গণপ্রজাতন্ত্রী বাংলাদেশ সরকার
শ্রম ও কর্মসংস্থান মন্ত্রণালয়
কলকারখানা ও প্রতিষ্ঠান পরিদর্শন অধিদপ্তর

ক্যাপ পর্যবেক্ষণের তথ্য

কারখানার নাম	কনকরডিয়া প্যাসিকিক গার্মেন্টস লিমিটেড
ঠিকানা	Jazor, National University, Gazipur Sadar, Gazipur
কারখানার কোড	GZP075
কালার কোড	
মূল্যায়নের ধরণ: বৈদ্যুতিক মূল্যায়ন	পর্যবেক্ষণের তারিখ: ৩১-০১-২০২৩
১. পর্যবেক্ষণ

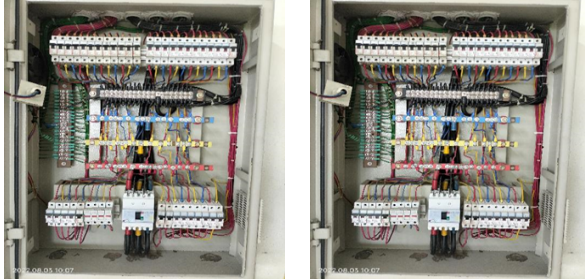
পরিদর্শন পর্যবেক্ষণ	Each circuit is not provided with a dedicated earthing. There is no marking to identify earthing cable for specified circuit.
কাপ আইটেম ক্যাটাগরি

কার্যক্রম	Provide dedicated & adequate size of earthing with proper identification for each circuit and ensure continuous earth path is back to main building intake.
সুপারিশের তথ্যসূত্র	
কারখানার কার্যক্রম	
অগ্রাধিকার	প্রযোজ্য নয়
চূড়ান্ত সময়সীমা	-
সংশোধিত সময়সীমা	১৯-০৩-২০২৩
অগ্রগতির অবস্থা	চলমান
মন্তব্য	05.10.2020 :Each circuit is not provided with dedicated earthing. Also there is no marking by separate tagging, or other approved means to identify earthing cable for specified circuit. As a result, dedicated earthing with adequate size cannot be identified in all distribution boards. 05.01.2021: Each circuit is not provided with dedicated earthing. Also there is no marking by separate tagging. 25.08.2021 CVV 3: Each circuit is not provided with dedicated earthing. Also there is no marking by separate tagging. 03-08-2022 : Each circuit is provided with a dedicated earthing. There is no marking to identify earthing cable for specified circuit. 31-01-2023: Each circuit is provided with a dedicated earthing. There is no marking to identify earthing cable for specified circuit.

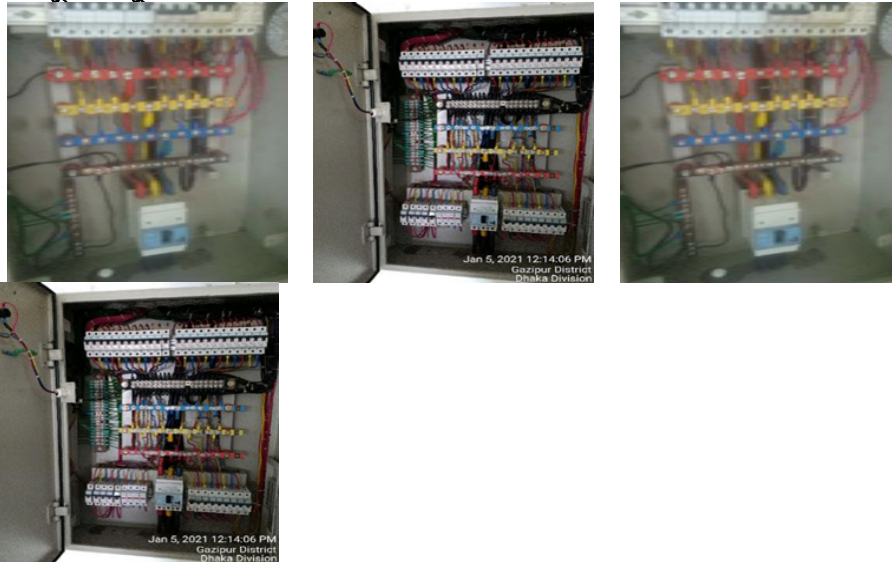
পরিদর্শন পর্যবেক্ষণ	Multiple connections of cables at busbar terminal and circuit breaker terminal are observed within distribution boards.
কাপ আইটেম ক্যাটাগরি

কার্যক্রম	Rewire to i) Ensure each incoming supply to an MCB/MCCB has a dedicated supply from busbar.ii) Avoid the use of multiple cables on outgoing side of MCBs/MCCBs.
সুপারিশের তথ্যসূত্র	
কারখানার কার্যক্রম	
অগ্রাধিকার	প্রযোজ্য নয়
চূড়ান্ত সময়সীমা	-
সংশোধিত সময়সীমা	১৯-০৩-২০২৩
অগ্রগতির অবস্থা	সংশোধিত
মন্তব্য	05.10.2020: Bunch of cables at circuit breaker and busbar terminal are not observed within the distribution boards. 05.01.2021: Bunch of cables at circuit breaker and busbar terminal are not observed within the distribution boards. 25.08.2021 CVV 3: Bunch of cables at circuit breaker and busbar terminal are not observed within the distribution boards. 03-08-2022: Bunch of cables at circuit breaker and busbar terminal are not observed within the distribution boards. 31-01-2023: Bunch of cables at circuit breaker and busbar terminal are not observed within the distribution boards.

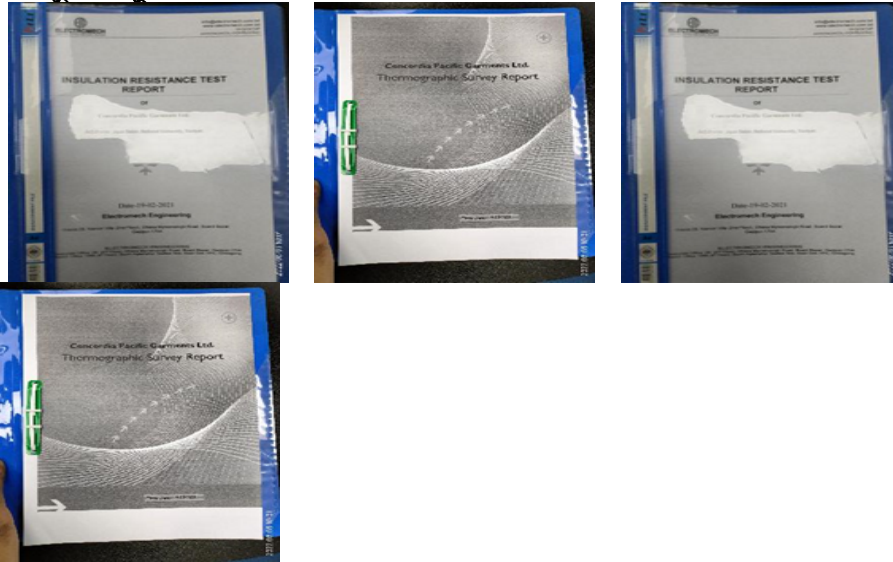
পরিদর্শন পর্যবেক্ষণ	Testing and inspection of insulation and earth resistance are not done.
কাপ আইটেম ক্যাটাগরি

কার্যক্রম	Establish a periodical Insulation and earth Resistance Measurement Program and record the related testing data. Also ensure that insulation resistance of power cable and earth pit resistance are $\geq 5 \text{ M}\Omega$ and $\leq 1 \Omega$ respectively.
সুপারিশের তথ্যসূত্র	
কারখানার কার্যক্রম	
অগ্রাধিকার	৬ মাস
চূড়ান্ত সময়সীমা	-
সংশোধিত সময়সীমা	০৫-০৮-২০২৩
অগ্রগতির অবস্থা	সংশোধিত
মন্তব্য	05.10.2020: Periodical insulation, earth resistance measurement and thermography scanning program is not established and recorded. 05.01.2021: Testing and inspection of insulation and earth resistance are done. 25.08.2021 CVV 3: Testing and inspection of insulation and earth resistance are done. 03-08-2022: Testing and inspection of insulation and earth resistance are done. 31-01-2023: Testing and inspection of insulation and earth resistance are done.
